시 정 요 구

제 목 교량 재설계 용역관리 부적정

소 관 부 서 ○○건설사업단

[그림] ㄴㄹ교 재설계 경간 변경 현황

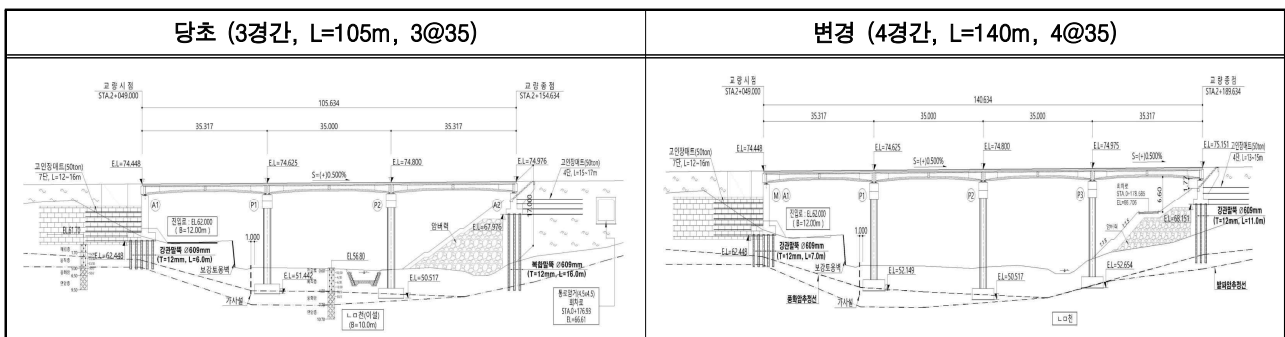
그리고 위 사업단은 ㄱㄴ 제1공구 ㄴㄹ교1)의 경우 경제성 확보2) 등의 사유로 당초 수로이설 등 5개 공사내역을 삭제 또는 축소하고, [그림]과 같이 당초 3경간 (L=105.6m) 교량을 4경간(L=140.6m)으로 변경 계획하였다.

그런데 ○○건설사업단은 ㄱㄴ 제1공구 ㄴㄱ교의 경우 「시설물안전법」 상 제2종 시설물(100m 이상 교량)에 해당하여 시설물 구조가 변경(3경간, 105m→4경간, 140m)되는 사항인데도 과업종료 1개월 전까지 계약상대자가 설계심의를 위한

용역성과를 제출하지 않았는데도 제출요구 등의 관리감독 업무를 하지 않고 위 기준 등과 다르게 설계심의³⁾를 시행하지 않는 등 재설계 용역관리 업무를 소홀히 하였다.

○○건설사업단장은 ㄴㄱ교 재설계 용역성과품에 대한 걱정여부를 검토 후 수정 사항에 대해서는 계약상대자가 보완하도록 조치하시기 바랍니다.(시정)
